変更前	変更後	変更理由
<p>2.5 汚染水処理設備等</p> <p>2.5.1 基本設計</p> <p>(中略)</p> <p>2.5.1.5 主要な機器</p> <p>2.5.1.5.1 汚染水処理設備、貯留設備（タンク等）及び関連設備（移送配管、移送ポンプ等）</p> <p>(中略)</p> <p>(1) 滞留水移送装置</p> <p>滞留水移送装置は、タービン建屋等にある滞留水を汚染水処理設備のあるプロセス主建屋、高温焼却炉建屋へ移送することを目的に、移送ポンプ、移送ライン等で構成する。</p> <p>移送ポンプは、1号機タービン建屋に6台、1号機原子炉建屋に2台、2号機タービン建屋に4台、2号機原子炉建屋に2台、2号機廃棄物処理建屋に2台、3号機のタービン建屋に5台、3号機原子炉建屋に2台、3号機廃棄物処理建屋に2台、4号機タービン建屋に5台、4号機原子炉建屋に2台、4号機廃棄物処理建屋に2台設置し、原子炉への注水、雨水の浸入、地下水の浸透等により1号～4号機のタービン建屋等に発生する滞留水に対して十分対処可能な設備容量を確保する。滞留水の移送は、移送元のタービン建屋等の水位や移送先となるプロセス主建屋、高温焼却炉建屋の水位の状況に応じて、ポンプの起動台数、移送元、移送先を適宜選定して実施する。</p> <p>(中略)</p>	<p>2.5 汚染水処理設備等</p> <p>2.5.1 基本設計</p> <p>(中略)</p> <p>2.5.1.5 主要な機器</p> <p>2.5.1.5.1 汚染水処理設備、貯留設備（タンク等）及び関連設備（移送配管、移送ポンプ等）</p> <p>(中略)</p> <p>(1) 滞留水移送装置</p> <p>滞留水移送装置は、タービン建屋等にある滞留水を汚染水処理設備のあるプロセス主建屋、高温焼却炉建屋へ移送することを目的に、移送ポンプ、移送ライン等で構成する。</p> <p>移送ポンプは、1号機タービン建屋に6台、1号機原子炉建屋に2台、1号機廃棄物処理建屋に2台、2号機タービン建屋に6台、2号機原子炉建屋に2台、2号機廃棄物処理建屋に6台、3号機のタービン建屋に9台、3号機原子炉建屋に2台、3号機廃棄物処理建屋に6台、4号機タービン建屋に7台、4号機原子炉建屋に6台、4号機廃棄物処理建屋に6台設置し、原子炉への注水、雨水の浸入、地下水の浸透等により1号～4号機のタービン建屋等に発生する滞留水に対して十分対処可能な設備容量を確保する。滞留水の移送は、移送元のタービン建屋等の水位や移送先となるプロセス主建屋、高温焼却炉建屋の水位の状況に応じて、ポンプの起動台数、移送元、移送先を適宜選定して実施する。</p> <p>(中略)</p>	<p>移送装置の追設に伴う変更</p>

福島第一原子力発電所 特定原子力施設に係

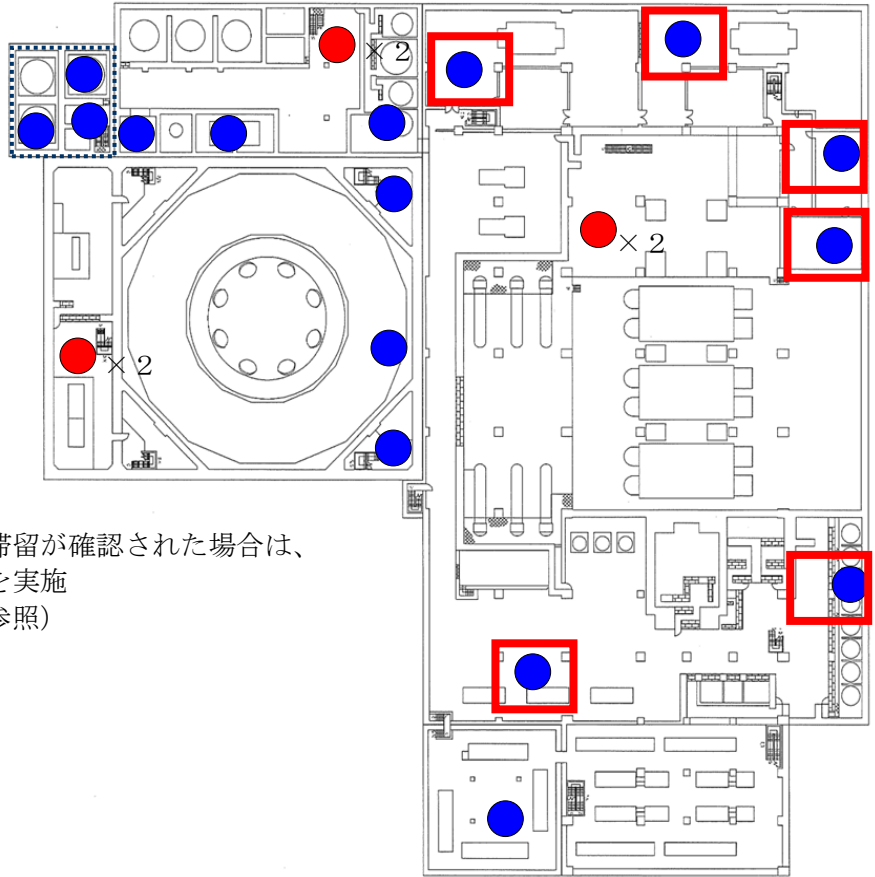
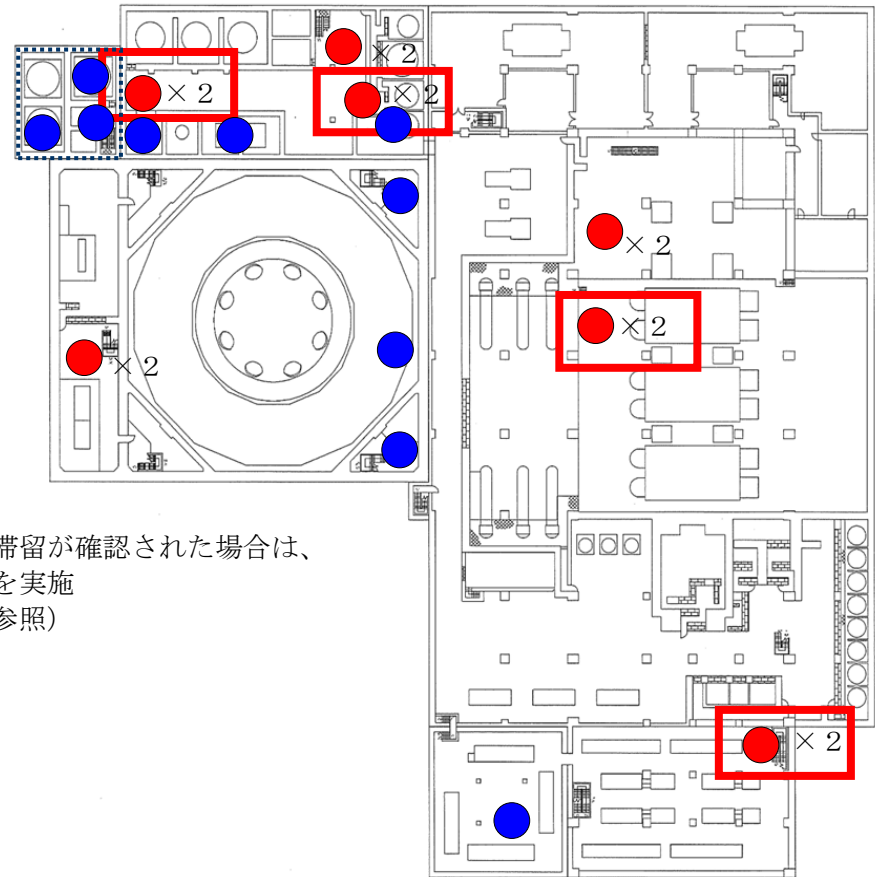
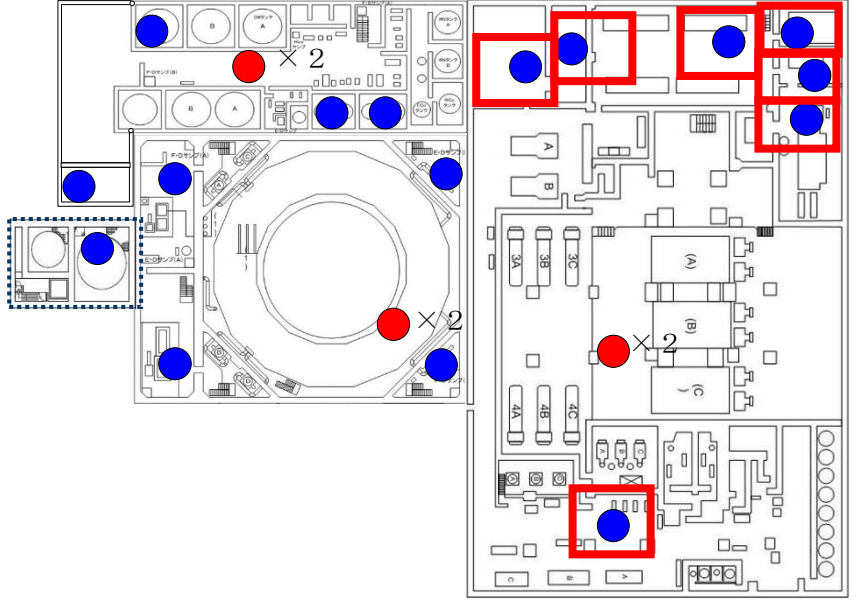
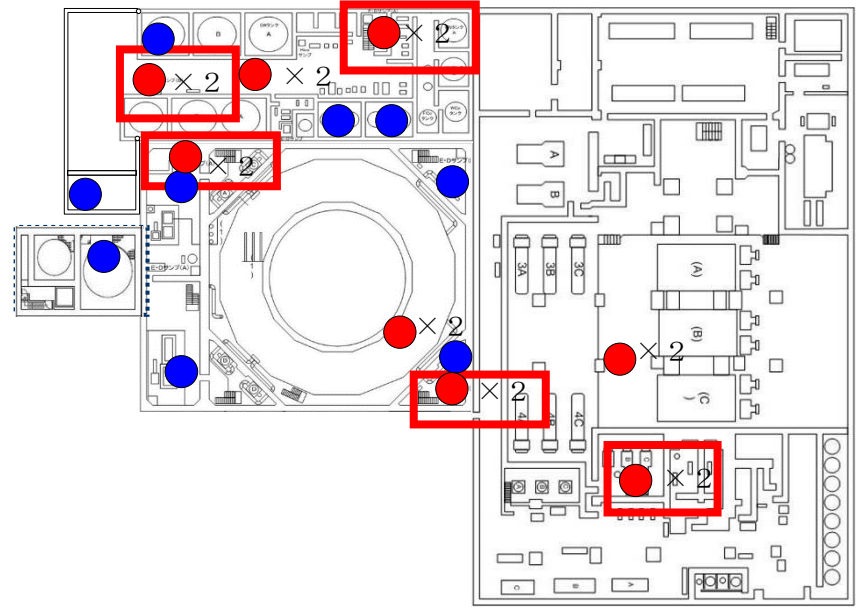
変更前	変更後	変更理由
<p style="text-align: right;">添付資料 1</p> <p>(中略)</p> <div style="border: 1px solid black; padding: 5px; width: fit-content;"> <p>● : 制御水位計設置位置</p> <p>● : 監視水位計設置位置※</p> <p>□ : 個別水位管理箇所</p> </div> <p>※局所的な水の滞留が確認された場合は、個別の水位管理を実施（「Ⅲ.3.1.7」参照）</p> <p style="text-align: right;">変更箇所：□</p> <p style="text-align: center;">図3 1号機水位計設置位置図</p> <p style="text-align: center;">図4 2号機水位計設置位置図</p>	<p style="text-align: right;">添付資料 1</p> <p>(中略)</p> <div style="border: 1px solid black; padding: 5px; width: fit-content;"> <p>● : 制御水位計設置位置</p> <p>● : 監視水位計設置位置※</p> <p>□ : 個別水位管理箇所</p> </div> <p>※局所的な水の滞留が確認された場合は、個別の水位管理を実施（「Ⅲ.3.1.7」参照）</p> <p style="text-align: right;">変更箇所：□</p> <p style="text-align: center;">図3 1号機水位計設置位置図</p> <p style="text-align: center;">図4 2号機水位計設置位置図</p>	<p>移送装置の追設に伴う追記および記載の適正化</p>

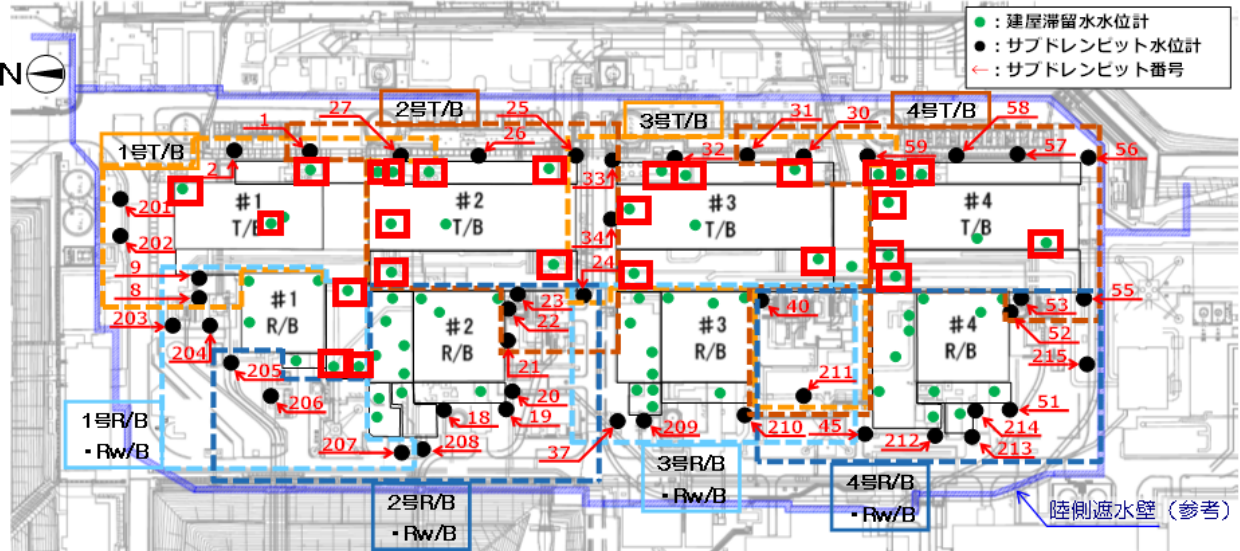
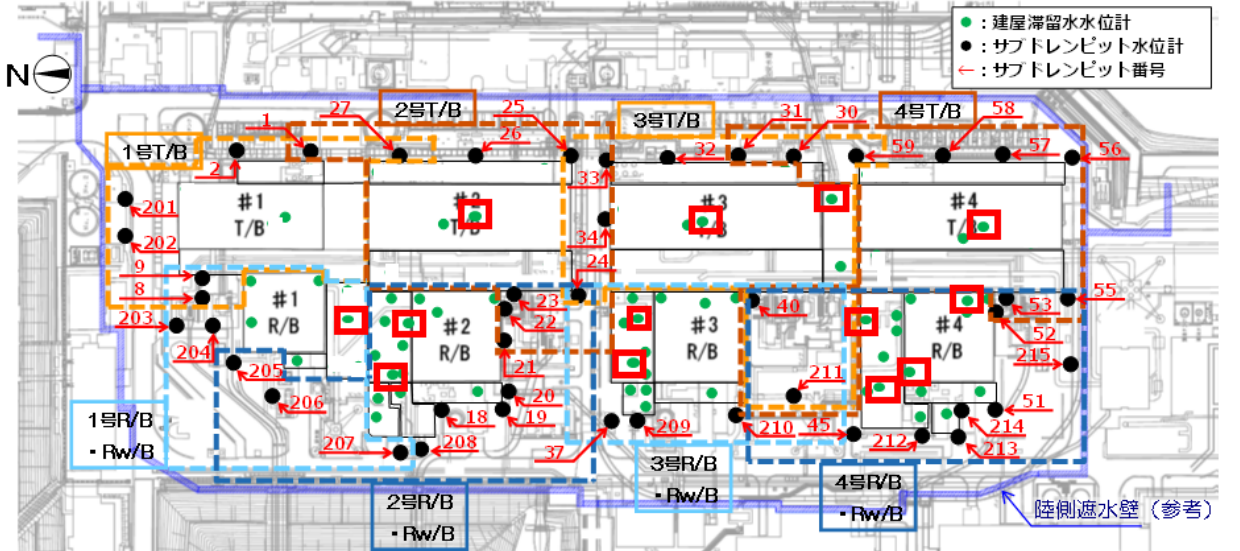
変更前	変更後	変更理由
<div data-bbox="118 199 504 346"> <ul style="list-style-type: none"> ● : 制御用水位計設置位置 ● : 監視用水位計設置位置※ : 個別水位管理箇所 </div> <div data-bbox="1083 304 1261 346" style="text-align: right;"> 変更箇所： </div>  <p data-bbox="89 861 593 966">※局所的な水の滞留が確認された場合は、個別の水位管理を実施（「Ⅲ.3.1.7」参照）</p>	<div data-bbox="1335 199 1721 346"> <ul style="list-style-type: none"> ● : 制御用水位計設置位置 ● : 監視用水位計設置位置※ : 個別水位管理箇所 </div> <div data-bbox="2300 304 2478 346" style="text-align: right;"> 変更箇所： </div>  <p data-bbox="1305 871 1810 976">※局所的な水の滞留が確認された場合は、個別の水位管理を実施（「Ⅲ.3.1.7」参照）</p>	<p data-bbox="2522 346 2893 430">移送装置の追設に伴う追記および記載の適正化</p>
<div data-bbox="489 1218 875 1260" style="text-align: center;"> 図5 3号機水位計設置位置図 </div> 	<div data-bbox="1706 1218 2092 1260" style="text-align: center;"> 図5 3号機水位計設置位置図 </div> 	
<div data-bbox="489 1869 875 1911" style="text-align: center;"> 図6 4号機水位計設置位置図 </div>	<div data-bbox="1706 1869 2092 1911" style="text-align: center;"> 図6 4号機水位計設置位置図 </div>
